**Avis délibéré de la Mission régionale d'autorité environnementale
de Nouvelle-Aquitaine sur le projet de mise en compatibilité par
déclaration de projet du plan local d'urbanisme (PLU) de la
commune d'Eaux-Bonnes (64) pour permettre l'implantation d'une
centrale hydroélectrique sur le cours d'eau du Valentin**

n°MRAe 2024ANA57

Figure 2 : Plan de zonage **avant** mise en comptabilité du PLU (source : Notice de présentation, p.16)

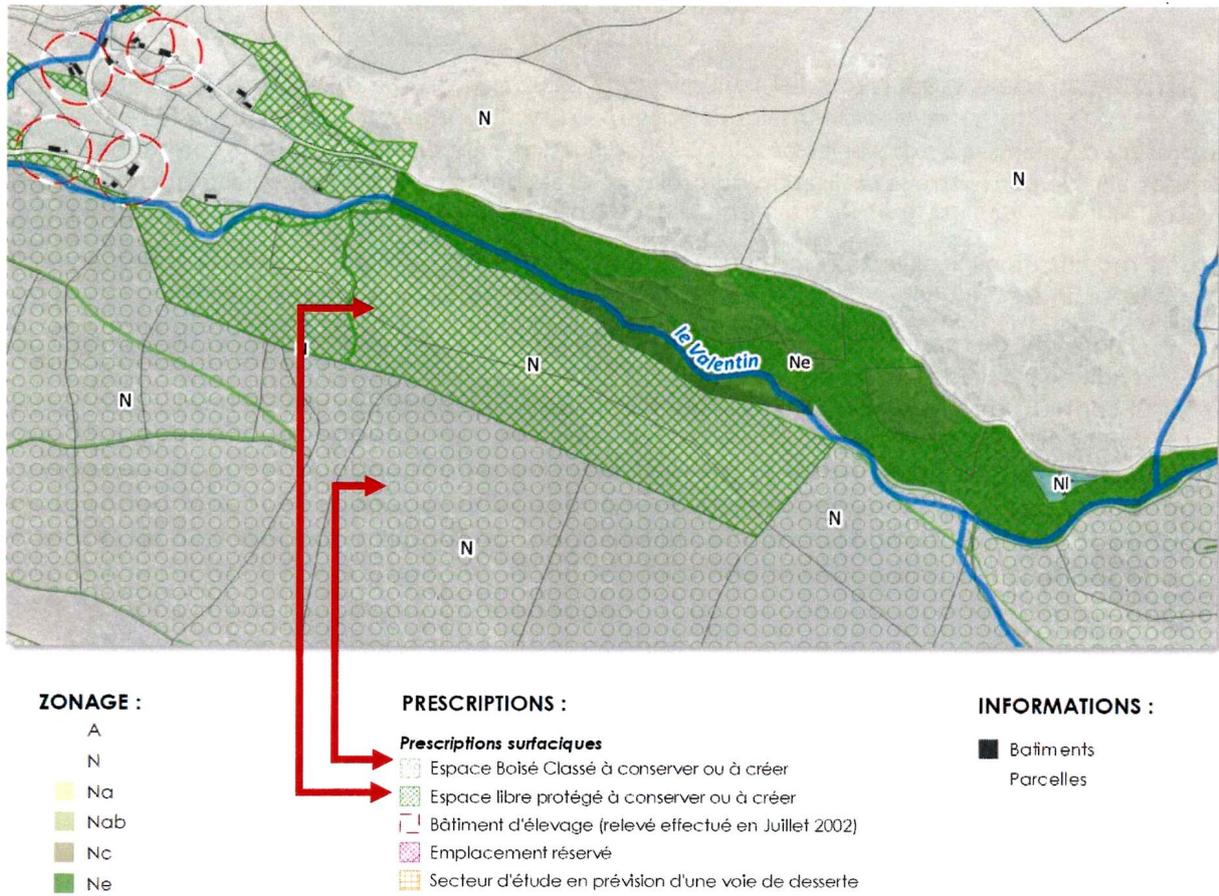
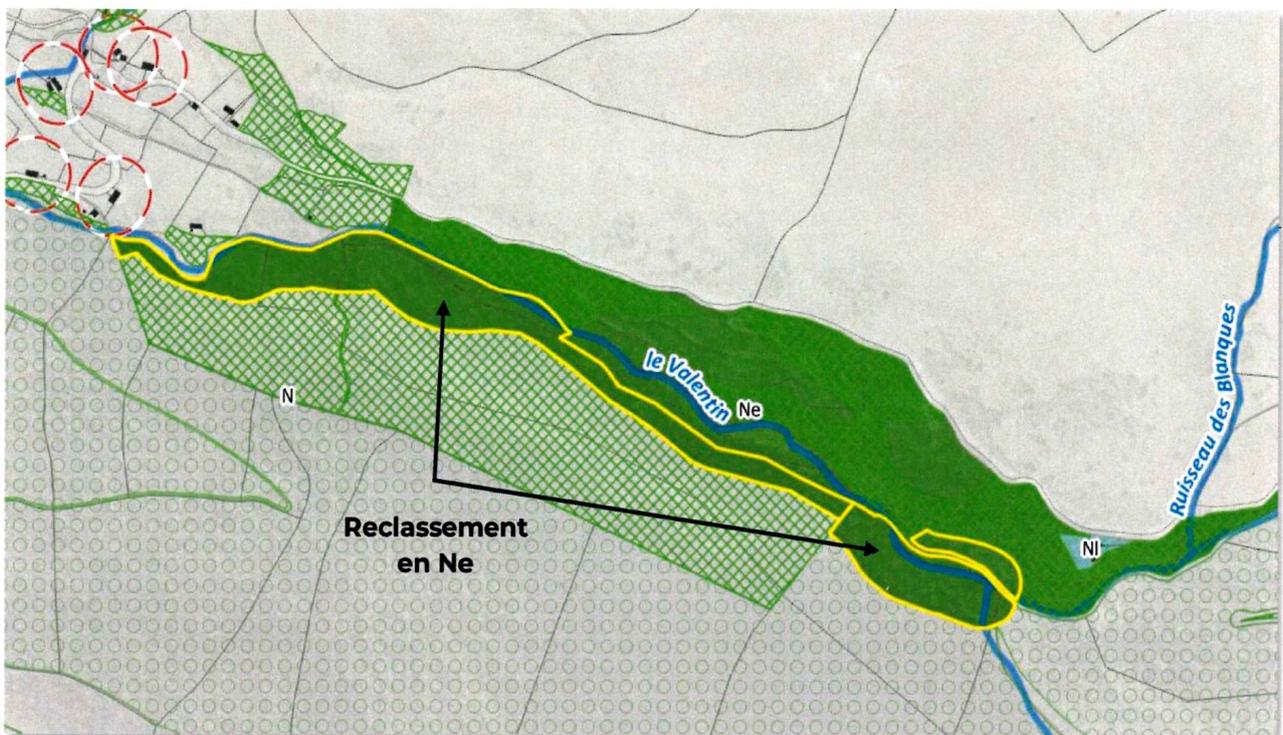
- reclasser en zone naturelle Ne, dédiée aux installations et équipements liés à la production d'énergie électrique, les parcelles actuellement couvertes par un zonage naturel N ;
- réduire le périmètre d'un secteur actuellement identifié en espace boisé classé (EBC) ;
- réduire le périmètre d'un secteur actuellement classé en espace libre protégé (ELP)³ ;
- modifier le règlement écrit, pour exempter les nouvelles constructions en zone Ne des règles en vigueur relatives à la desserte, l'implantation et la hauteur des bâtiments et équipements liés à la production d'énergie électrique.

Il convient de préciser dans le dossier les surfaces reclassées et les périmètres de protection réduits dans le cadre de la mise en compatibilité.
